玄海原子力発電所使用済燃料貯蔵設備の貯蔵能力変更等の計画の概要

玄海3号機使用済燃料貯蔵設備の貯蔵能力変更について

蒸気発生器保管庫の保管対象物の変更について

[原子炉容器上部ふたの主な変更点]

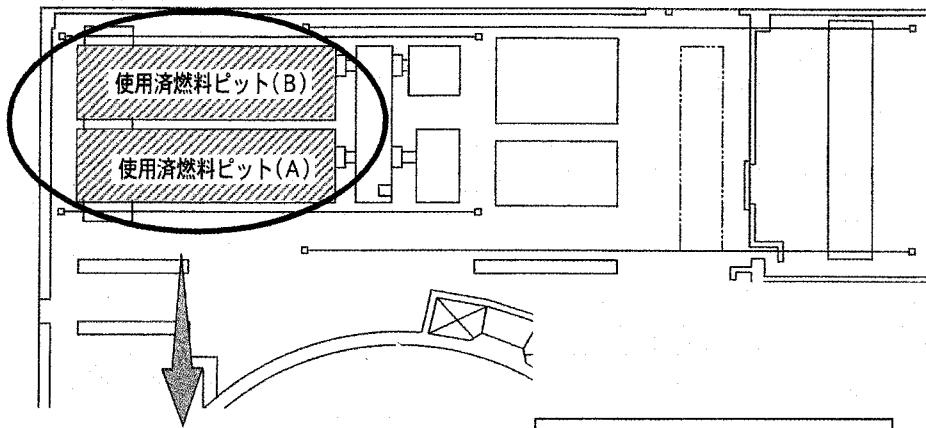
更なる信頼性向上のため、予防保全として国内外の知見を踏まえた、最新設計の原子炉容器上部ふたに取り替える。

項目		変更前	変更後
上部ふた構造		二分割構造 (鏡部とフランジ部 を溶接にて接合)	一体構造
管台	材質	600ニッケル基合金※	690ニッケル基合金※
	溶接材材質	600系ニッケル基合金	690系ニッケル基合金
	ふたとの溶接	—	溶接部形状変更
キャノピーシール		上部、中間：有り	廃止

※ 690ニッケル基合金は、600ニッケル基合金に比べ、Cr含有量を増加させることにより、更に耐食性を向上させたものである。

使用済燃料ピット概略図

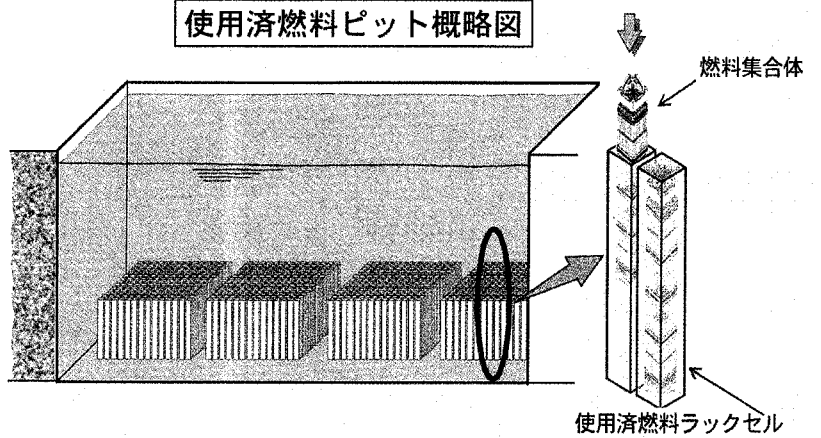
今後の使用済燃料の増加に対応し貯蔵余裕を確保するため、3号機使用済燃料貯蔵設備の貯蔵能力を増強する。あわせて、3号機使用済燃料貯蔵設備並びに燃料取扱設備の一部を1号機、2号機及び4号機と共用化する。

使用済燃料貯蔵設備	変更前	変更後
Aピット	504体	1,004体(500体増強)
Bピット	546体	1,080体(534体増強)

使用済燃料ピット(ブロック)

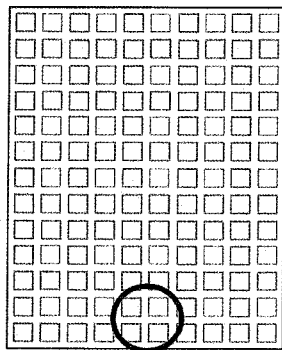
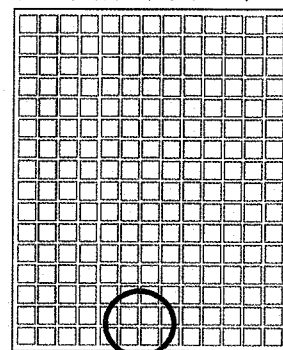
なお、使用済燃料貯蔵設備の貯蔵能力の変更にあたっては、ラック間距離の縮小を行うため、十分な未臨界性等を確保できる設計とする。
